Detaljplan för  
**Cedern 1 med flera**  
(utmed Dackevägen) i Ljungby stad

## **GRANSKNINGSUTLÅTANDE 2**

7(7)  
Dnr MB-2019-0510

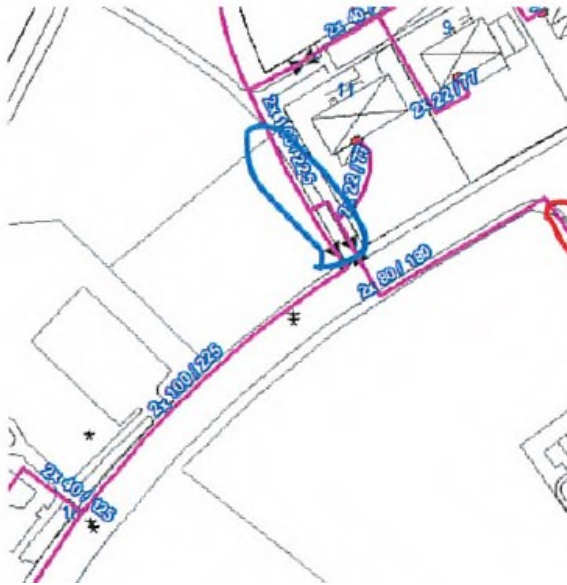
Vi har en fjärrvärmeledning på fastigheten (se bifogad skiss). Vidare har vi även fjärrvärmeledningar på andra sidan Dackevägen där det planeras någon form av fördröjning av dagvatten. (se blå markering)

*Fjärrvärmeledningen inom kvartersmark säkras med u-område och servitut. Ledningen inom allmän platsmark behöver inte säkras med u-område de kan däremot behöva säkras med ett servitut.*
